Onderwerp:
Aanpassen vooroverleg bestemmingsplan Bedrijventerrein De Meersteeg

**Betreft : bestemmingsplan Grondstoffenpark Rivierenland
(De Meersteeg), reactie op wateradvies**

Wateradvies voorontwerp bestemmingsplan Grondstoffenpark Rivierenland

Onderwerp:
Positieve reactie ontwerp bestemmingsplan 'grondstoffenpark Rivierenland'

Lichtblauw B-watergang
Donkerblauw A-watergang

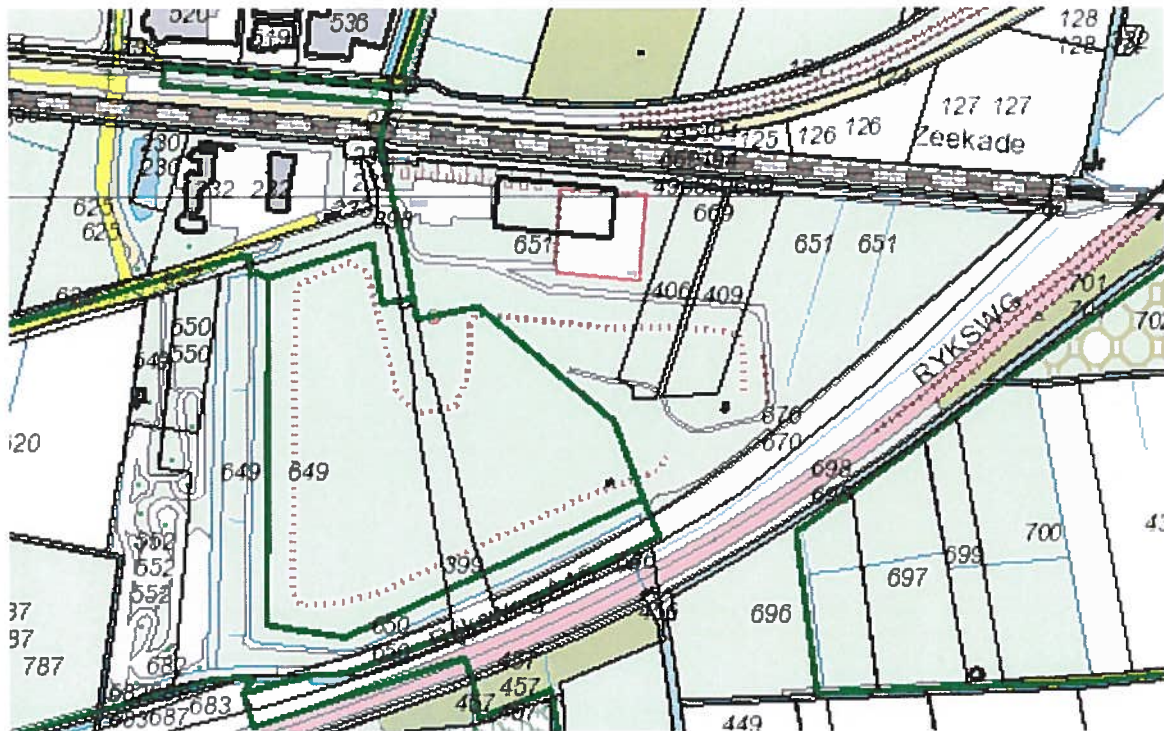
Wij wijzen u erop dat alleen A-watergangen primair als 'Water' moeten worden bestemd. B- en C-watergangen mogen wel de bestemming 'Water' krijgen, maar dit is niet vereist. In bijlage 1 is een overzicht opgenomen van A-, B- en C-watergangen. Uiteraard moet het wel mogelijk zijn om het terrein voor water te gebruiken. De exacte ligging van de watergangen kunt u opvragen via de heer D. Daverveld. Hij is bereikbaar via telefoonnummer (0344) 64 91 98, e-mailadres d.daverveld@wsrl.nl.

- Wij verzoeken u om in ieder geval de A-watergang primair te bestemmen als 'Water' en een eenduidig besluit te nemen om de B- en C-watergangen wel of niet de bestemming 'Water' te geven.
- Wij verzoeken u om het bovenstaande punt ook in de toelichting, paragraaf 5.5.2 Uitgangspunten (3^{de} alinea) aan te passen.

In het plangebied liggen diverse A-, B- en C-watergangen (zie bijlage 1). In de waterparagraaf wordt niet ingegaan op het dempen en compenseren van watergangen.

- Wij verzoeken de toelichting (paragraaf 5.5.3, Waterneutraal inrichten) aan te vullen met dempen en compenseren van watergangen. Bij demping dient het gelijke oppervlak aan water elders in het peilgebied teruggebracht te worden.

Opmerking waterschap	Reactie RH	Actie / aanpassing
v1 / v2	Verzoek (alleen) A-watgangen te bestemmen en verzoek aanpassen toelichting.	Uit nadere studie blijkt er geen A-watgang binnen het plangebied aanwezig te zijn.	Enkele waterlopen, niet zijnde A-watgang, liggen in een groenzone. Deze worden alsnog positief bestemd door middel van de bestemming Groen – Water. Bovendien zijn binnen alle bestemmingen water en waterhuishoudkundige voorzieningen mogelijk.
r1	Verzoek artikel 8 Water aan te passen aan de modelregel van het waterschap.	Dit verzoek is gelet op het bovenstaande niet meer relevant.	Zie bovenstaande.
t1	Verzoek aanpassen 5.5.2. t.a.v. gehanteerd peil.	Er zijn inderdaad vier peilgebieden aanwezig.	Tekst wordt gecorrigeerd.
t2	Bij de bepaling van de compensatie zit niet het verhard oppervlak.	In beginsel moet ook een toename van verharding gecompenseerd worden. Het is echter op voorhand niet te bepalen hoeveel terrein er nog verhard zal worden. Daarom is de aanleg van verharding (>500 m ²) verbonden aan een omgevingsvergunningplicht. Per aanvraag zal bekeken worden of (en zo ja hoeveel) extra compensatie vereist is. Daarnaast is het zo dat ál het water dat op erfverharding van	Zonodig toelichting verduidelijken op dit punt.

t4	In het plangebied liggen diverse A, B en C watergangen. Er wordt niet ingegaan op het dempen en compenseren van watergangen.	Er zijn geen A-watergangen. T.a.v. de B en C watergangen komt de kaart van het Waterschap niet overeen met de werkelijke situatie. Op de noordoostelijke punt is reeds een overcapaciteit voor watercompensatie aanwezig. Indien blijkt dat bouwplannen niet meer kunnen compenseren in dit gebied, wordt compensatie geregeld middels (primair) een watervergunning én een omgevingsvergunning. Dit te	Avri heeft dit met het Waterschap besproken. Via een separate aanvraag zal Avri vragen om aanpassing van de legger. Dit staat verder los van het bestemmingsplan. Verduidelijken in de plan-toelichting. Check of het voldoende
